# セルフSSにおけるAI給油許可監視の実装に向けた AIシステム評価方法等に関するガイドライン案の作成に ついて

株式会社野村総合研究所  
システムコンサルティング事業本部  
コンサルティング事業本部

2023年1月23日

### 3. 検討会委員の視察振り返り

## 2. 実証実験結果 (参考資料) カメラの設置位置

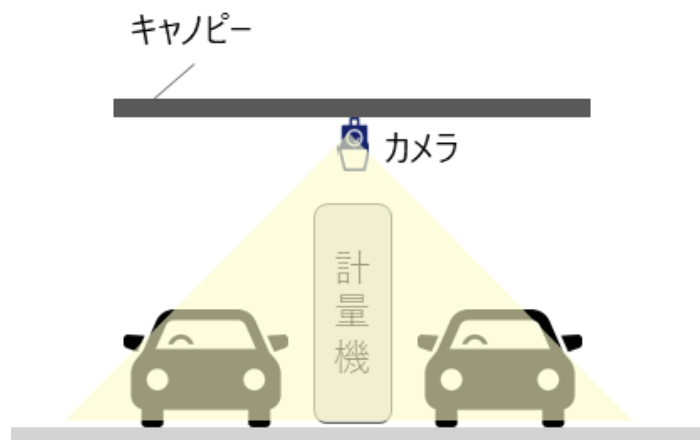
監視カメラの設置位置は車両の給油口を捉える「カメラの死角」を減らすため（死角によるTORの発生頻度を低減するため）、3社ともに天井（キャンピー）に設置

※上記の監視カメラの設置位置以外のハードウェア要件（機器構成、AIの精度が担保される最小解像度／ビットレート／FPS等）については、元売各社が利用する製品により異なる。そのため、STEP1.5の検討と並行して今後整理予定。
